Beuk, Vaart zz 1, Nw-A'dam  
inrichtingsadvies

danphe bv  
rapport 10-812  
september 2010

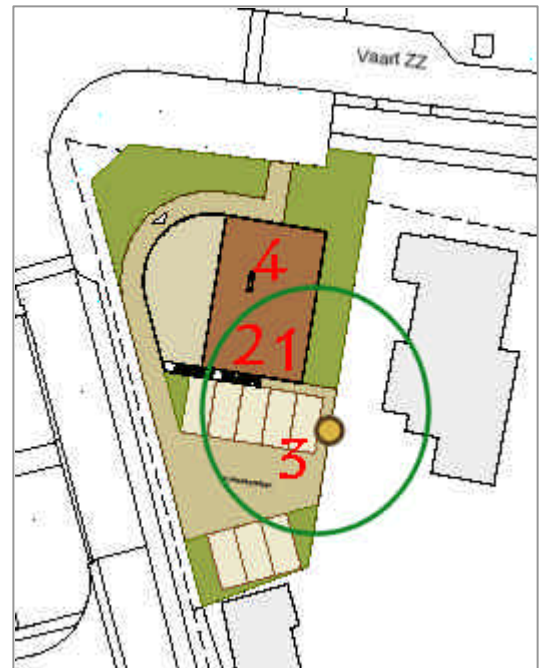
De nieuwbouw wordt ongeveer even hoog als het herenhuis nr.2 (links op de foto). De bovenste verdieping komt deels in de kroon van de beuk. De zware stammen van de deelkronen van de beuk leveren geen conflict op.

De daadwerkelijke kroonprojectie van de beuk is in de situatietekeningen van het ontwerp ingetekend (let op: de tekening is niet meer op schaal). Ook de stamvoet is, voor zover mogelijk, ingemeten en in de tekening geplaatst.

De nieuwbouw komt verder aan de noord- en oostzijde van het perceel te staan, op 3m afstand uit de erfscheiding. Aan de zuidzijde komt ruimte om te parkeren. Een van de parkeervakken ligt vlak naast de stamvoet.

- Voor de ontgraving ten behoeve van de fundatie van het gebouw (1, 2) en de verhardingen (3) wordt een deel van het wortelpakket doorgestoken en verliest de beuk doorwortelbare ruimte.
- Overige doorwortelbare ruimte kan verloren gaan door overbelasting of verontreiniging met bouwmaterialen, zoals cement (3).
- Die kans bestaat eveneens bij de inrichting van de tuin (3)
- Tijdens de sloop- en bouwwerkzaamheden kunnen door graaf- en kraanwerkzaamheden gemakkelijk takken sneuvelen (4).
- Omdat het gebouw in de kroon komt, zal de beuk moeten worden gesnoeid. Dit kan in principe beperkt blijven tot het verwijderen van uitgezakte takken.

- Om belangrijke boomwortels te sparen krijgt een gedeelte van de nieuwbouw een **zwevende vloer** (1; rood ingekleurde ruimte/afmetingen nader te bepalen).

- Bij de vaste fundatie langs de zwevende vloer (1) wordt gewerkt met **verloren bekisting** (2). Ook deze maatregel beoogt het voorkomen van wortelschade.

- De doorwortelde zone langs de erfscheiding wordt afgeschermd van intensieve en zware belastingen met een **hekwerk** (3). Werkzaamheden in deze zone (tuininrichting) zullen voornamelijk handmatig uitgevoerd moeten worden.

- De parkeerplaats strekt zich uit tot vlak bij de stamvoet van de beuk. Om de wortels te sparen en voldoende overlevingskansen te bieden zal moeten worden gekozen voor **alternatieve semiverharding of drukverdelende elementen** (4; oranje).

- Een gedeelte van de nieuwbouw komt onder en in de kroon van de beuk (5). Het gebouw is hoger, waardoor er gesnoeid moet worden. De aanwezigheid van de kroon vormt ook een belemmering voor kraanwerk. Werkzaamheden in en door de kroon worden uitgevoerd met assistentie en op aanwijfs van een deskundige boomverzorger (**bomenwacht**).
